Prorail notitie

Onderwerp Resultaten scenarioanalyse
spooroverkluizing Feyenoord
Stadion

Overkluizing spoor

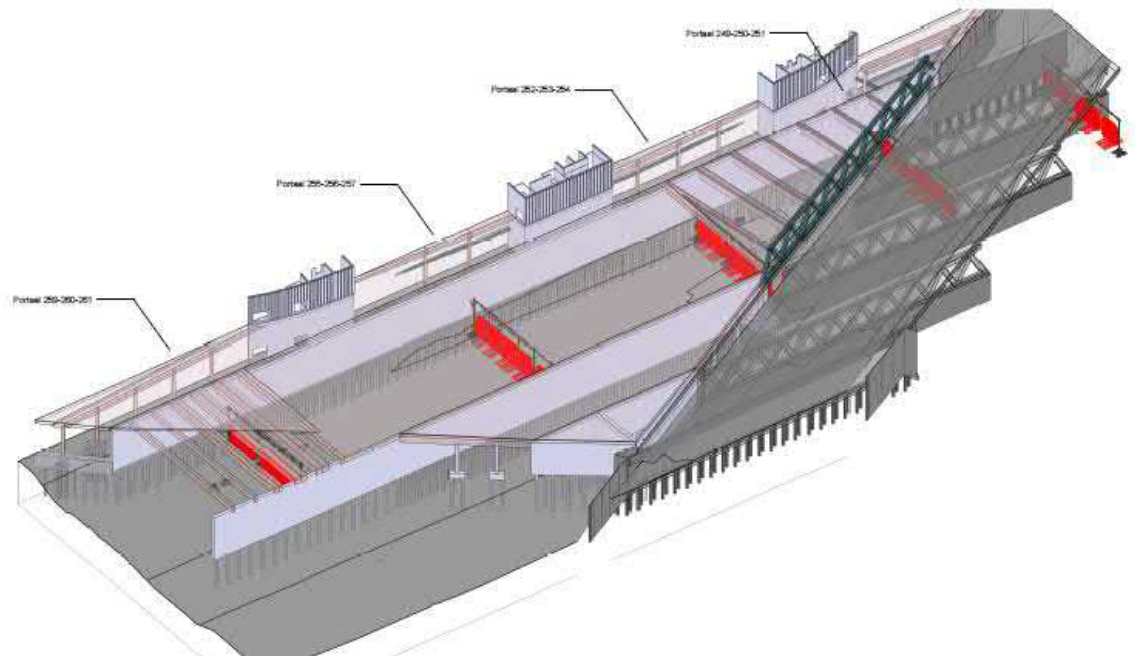
- De nieuwe overkluizing wordt gebruikt als voorplein voor het stadion Feyenoord. Het bestaande viaduct wordt gebruikt voor wegverkeer en langzaam verkeer.

- Het gesloten dek van de nieuwe spooroverkluizing sluit direct aan op het bestaande wegviaduct waardoor in de nieuwe situatie (nieuwe spooroverkluizing en bestaand viaduct) het spoor overdekt is over een lengte van maximaal:

- 249m aan de zijde van het stadion.
 - 160m aan de andere zijde.
- Het gesloten dek van de nieuwe spooroverkluizing komt op 8,93m boven bovenkant spoor². (maatgevende positie is onderkant balken in driehoek bij vakwerkligger). De onderkant van het bestaande wegviaduct ligt ca 1,28m lager dan de onderkant van de constructie van de nieuwe spooroverkluizing. De horizontale ruimte (driehoek) en verticale ruimte (hoogteverschil) tussen het bestaande wegviaduct worden volledig dichtgemaakt³.

- De nieuw te realiseren wand aan de zijde van het stadion is gesloten en heeft een lengte van 200 m. De totale lengte van de gesloten wand (nieuwe en bestaande wand) in de nieuwe situatie wordt 280m.

- De nieuw te realiseren wand aan de andere zijde blijft zoveel als mogelijk open. De totale lengte van de niet gesloten wand (nieuwe en bestaande wand) in de nieuwe situatie wordt 212m.

³ Projectontwikkelaar hoeft hierdoor geen maatregelen aan het gebouw te treffen (bouwen in PAG). Deze keuze heeft nadelen voor brandveiligheid van de spooroverkluizing. Uitgangspunt is dat deze keuze voor ProRail acceptabel is mits veilig vluchten vanuit een trein met brand geborgd blijft.
